## КРОНШТЕЙНЫ

Brackets.  
Design and basic dimensionsГОСТ  
24198-80

## Изменение № 2 ГОСТ 24198—80 Кронштейны. Конструкция и основные размеры

Черт. 1

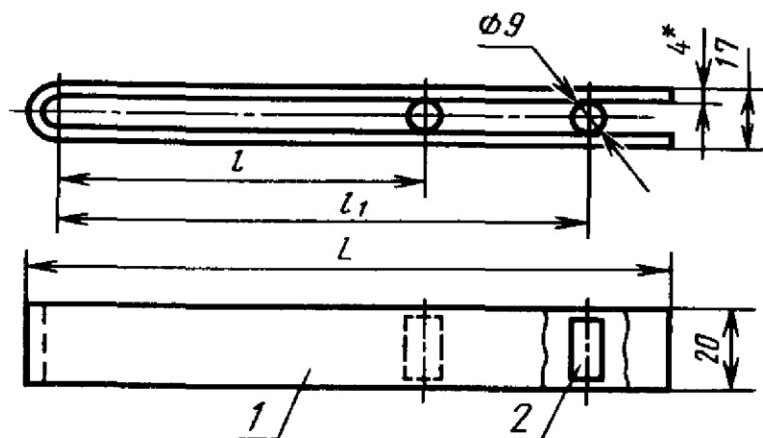
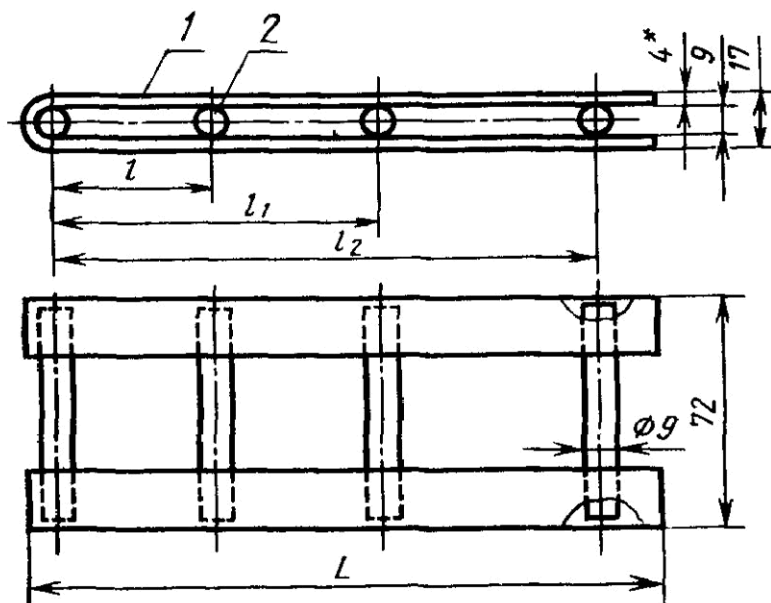
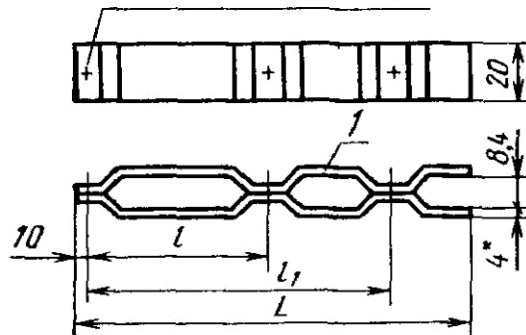
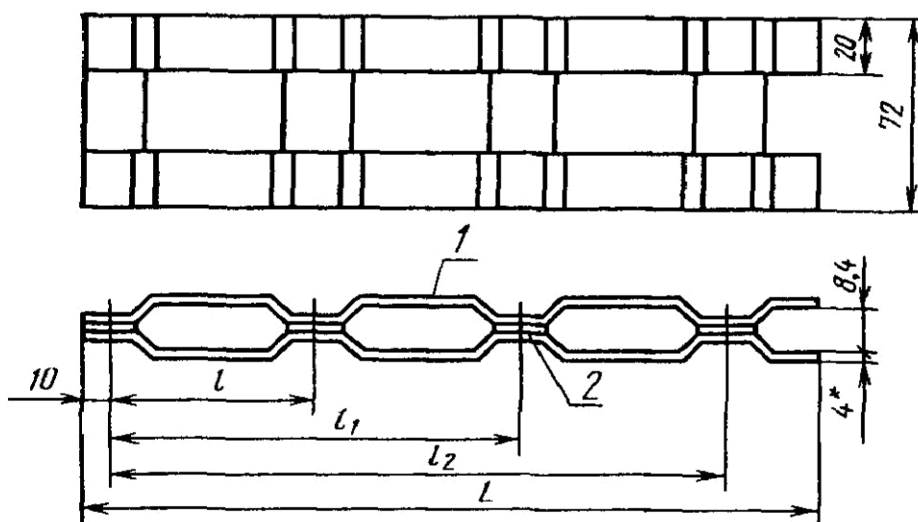
Чертеж 1 дополнить заголовком: «Тип 1»; дополнить чертежом: «Тип 2» (см. с. 64).

Тип 2

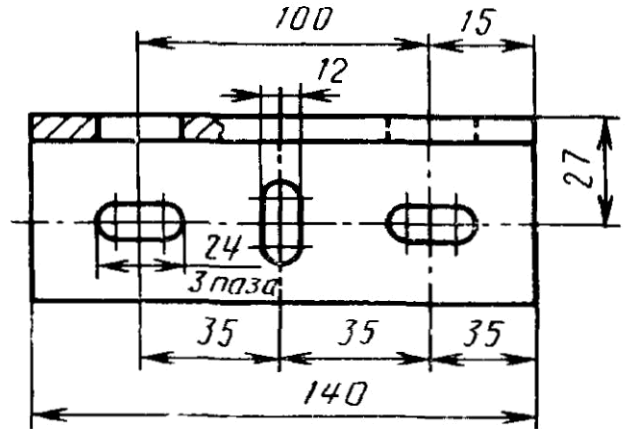
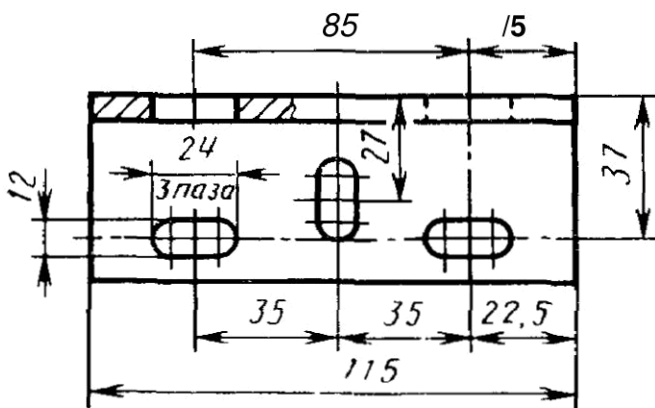
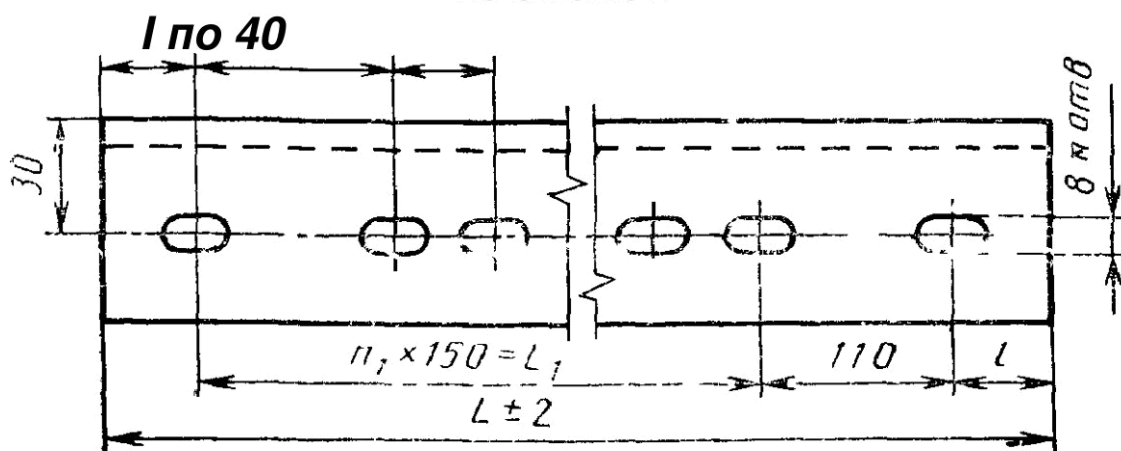
Стандарт дополнить пунктом — 5а: «5а. Конструкция и основные размеры кронштейнов типа 2 должны соответствовать указанным на черт. 4 и в табл. 8.
